**Комитет экспертов по перевозке  
опасных грузов и согласованной  
на глобальном уровне системе  
классификации и маркировки  
химических веществ**

**Доклад Комитета экспертов по перевозке опасных  
грузов и согласованной на глобальном уровне системе  
классификации и маркировки химических веществ о  
работе его четвертой сессии**

**Поправки к четвертому пересмотренному изданию  
Руководства по испытаниям и критериям Рекомендаций  
по перевозке опасных грузов (ST/SG/AC.10/11/Rev.4)**

**Исправление**

8. Стр. 20, рис. A7.1

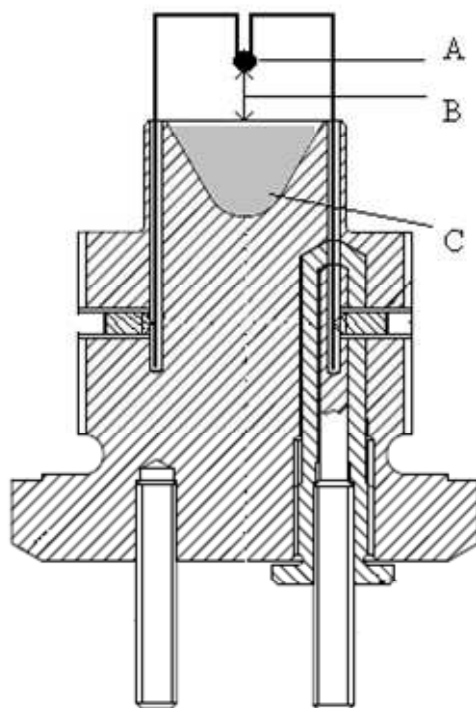
*Заменить рис. A7.1 следующим рисунком:*

- A) Мостик накаливания  
B) 10-миллиметровый зазор  
C) Испытуемое вещество

9. Стр. 21, рис. A7.2

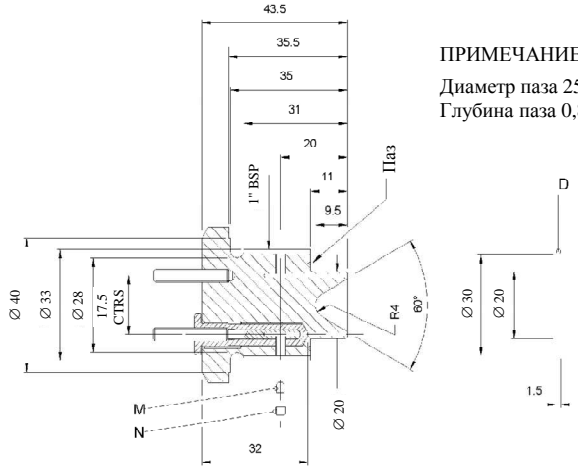
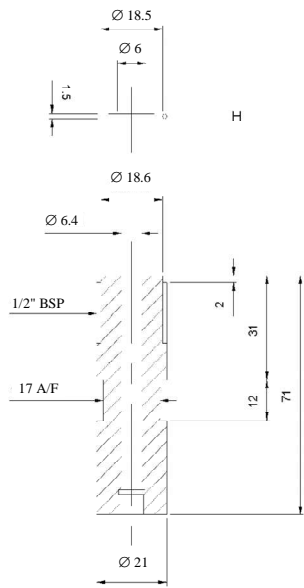
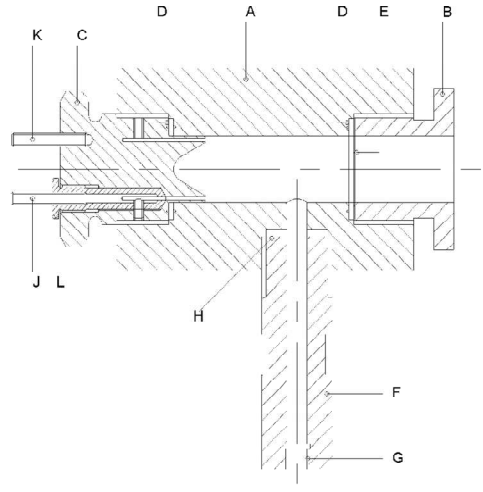
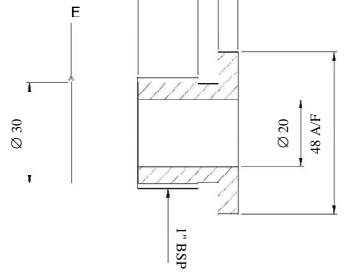
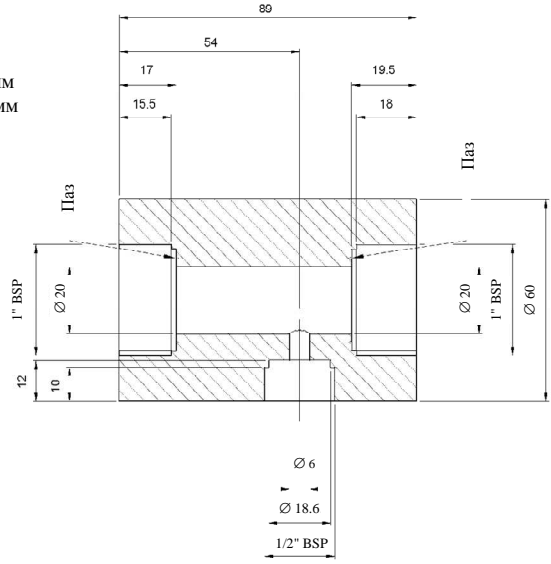
*Заменить рис. A7.2 следующим рисунком:*

ПРИМЕЧАНИЕ:  
Диаметр паза 25 мм  
Глубина паза 0,8 мм

- A) Корпус сосуда высокого давления
- B) Фиксирующая пробка разрывной мембраны
- C) Запальная пробка
- D) Свинцовая прокладка
- E) Разрывная мембрана
- F) Боковое ответвление
- G) Резьба датчика давления
- H) Прокладка из ПТФЭ
- J) Изолированный электрод
- K) Заземленный электрод
- L) Изоляция
- M) Изоляция
- N) Укороченный винт без головки

10. Стр. 22, рис. А7.3

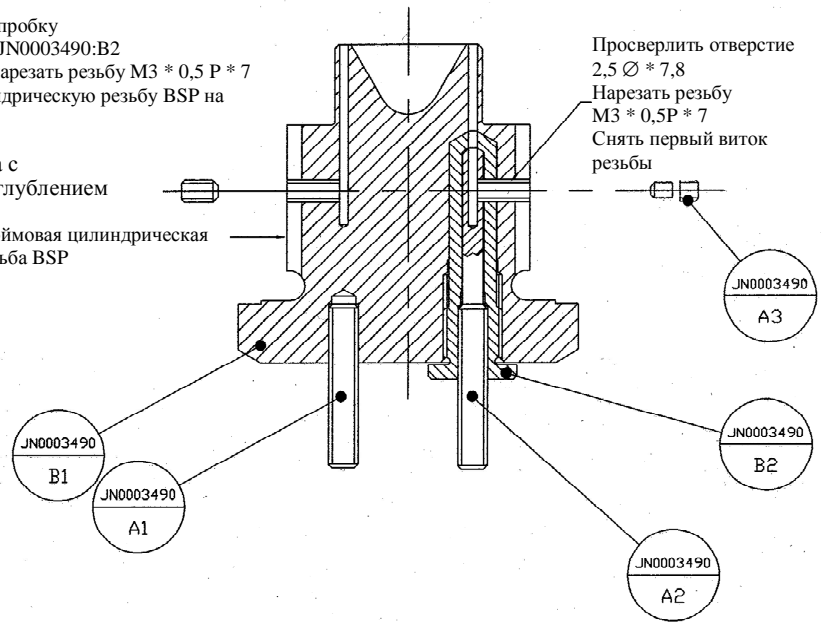
Заменить рис. А7.3 следующим рисунком:

ПОСЛЕДОВАТЕЛЬНОСТЬ МЕХОБРАБОТКИ/СБОРКИ

1. Ввинтить JN0003490:B2 в пробку
2. Ввинтить JN0003490:A2 в JN0003490:B2
3. Просверлить отверстие и нарезать резьбу М3 \* 0,5 P \* 7
4. Нарезать дюймовую цилиндрическую резьбу BSP на пробке

Резьбовая пробка с шестигранным углублением под ключ М3 х 1  
 Дюймовая цилиндрическая резьба BSP

11. Стр. 23, рис. А7.4

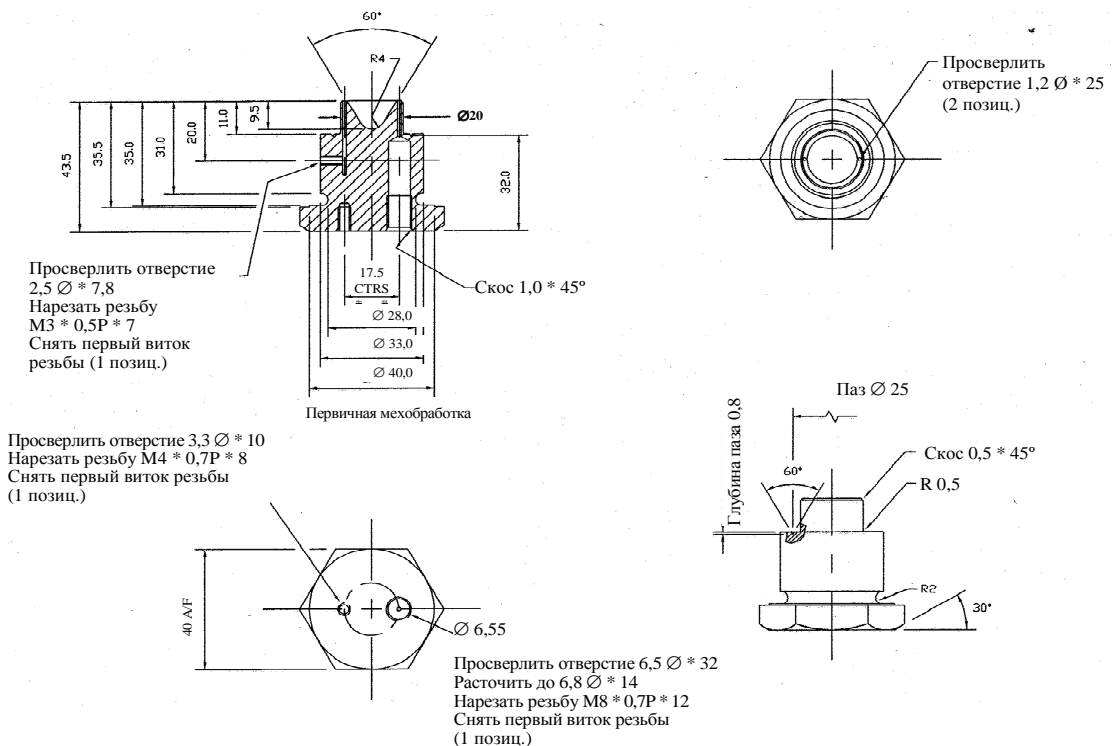
Заменить рис. А7.4 следующим рисунком:

12. Стр. 24, рис. А7.5

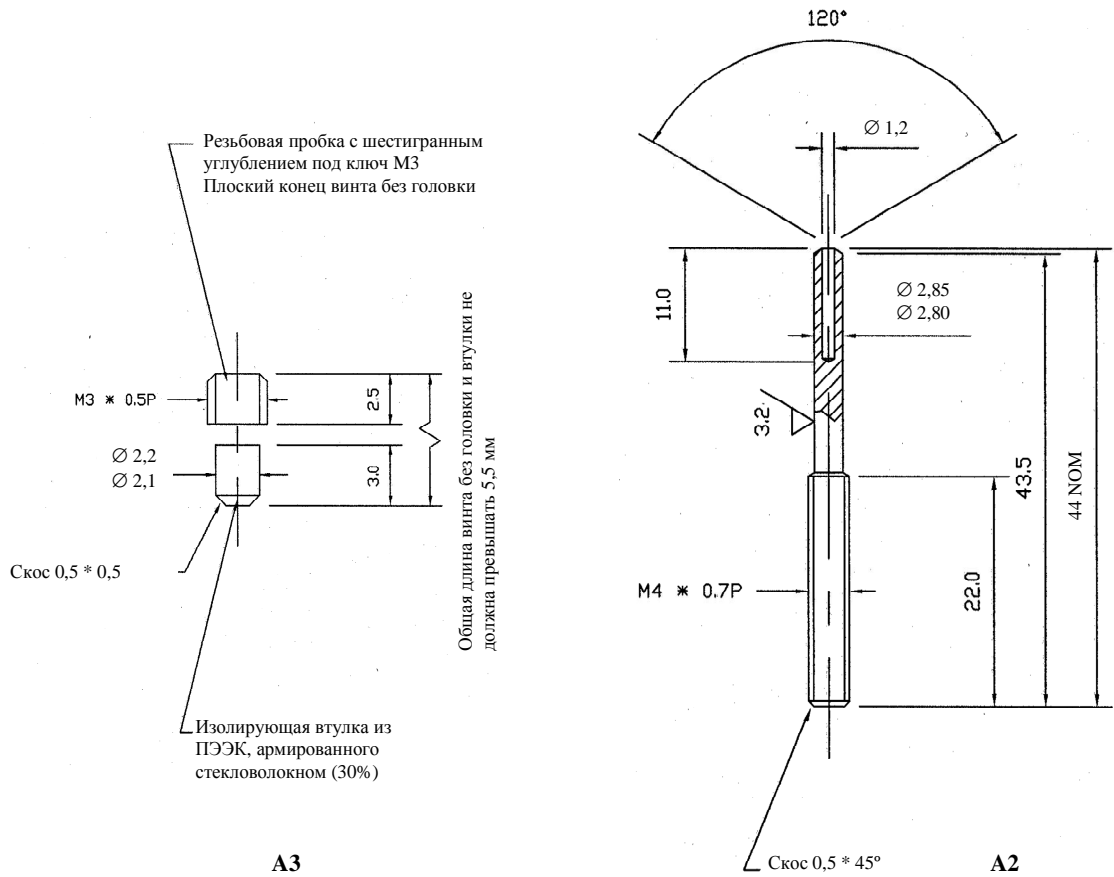
Заменить рис. А7.5 следующим рисунком:

13. Стр. 25, рис. А7.6

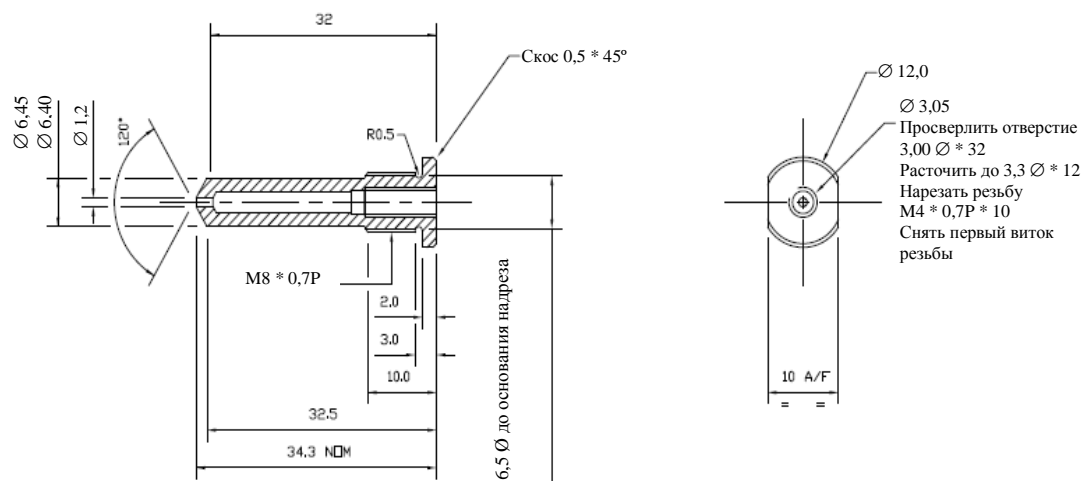
Заменить рис. А7.6 следующим рисунком:

14. Стр. 25, рис. A7.7

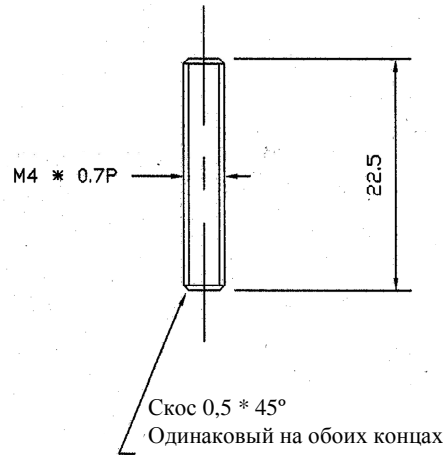
Заменить рис. A7.7 следующим рисунком:

Рис. A7.8: Пробка с конусом в сборе

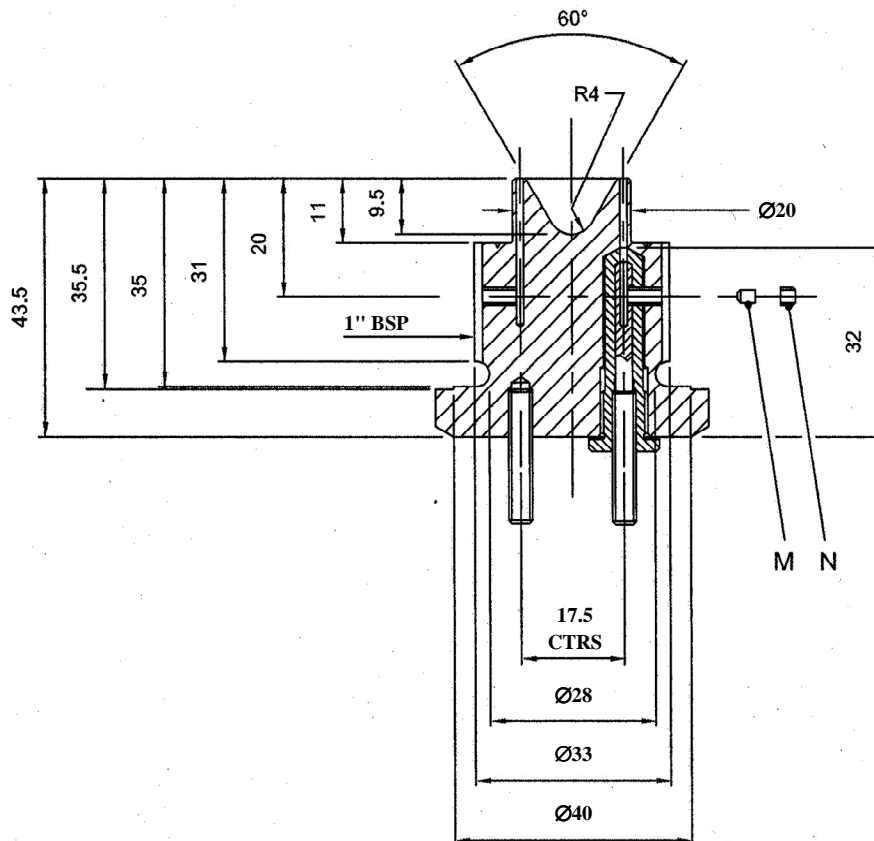
15. Стр. 26, перед существующим рис. A7.8

Включить новый рис. A7.8 следующего содержания:
